改善箇所説明図

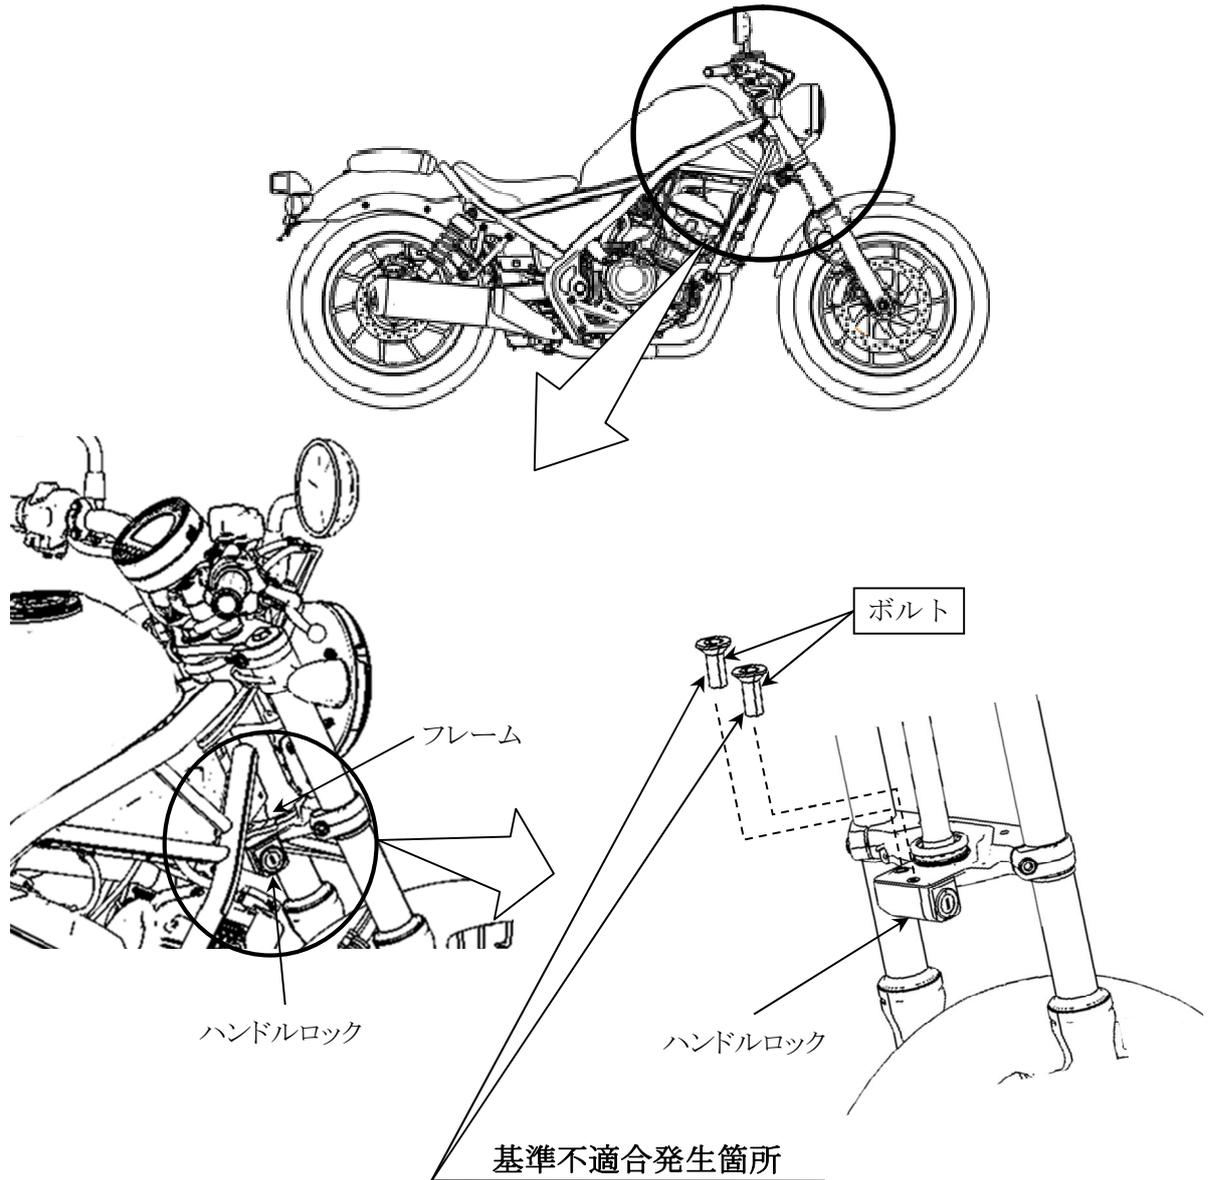
施錠装置において、ハンドルロックを固定するボルトの締付け方法が不適切なため、ボルトの締結力が不足しているものがある。そのため、そのまま使用を続けると、ボルトが緩み停車時にハンドルがロックできないおそれがある。また、外れたボルトがフレームに挟まると、最悪の場合、ハンドルが転舵できず転倒するおそれがある。

全車両、ハンドルロック締付けボルトを新品に交換し、規定トルクで締め付ける。なお、部品の準備に時間を要することから、不具合内容を周知し、準備でき次第、改めて連絡する。

注： は交換する部品を示す。

識別：車台番号打刻部付近に白色四角の識別ラベルを貼付する。
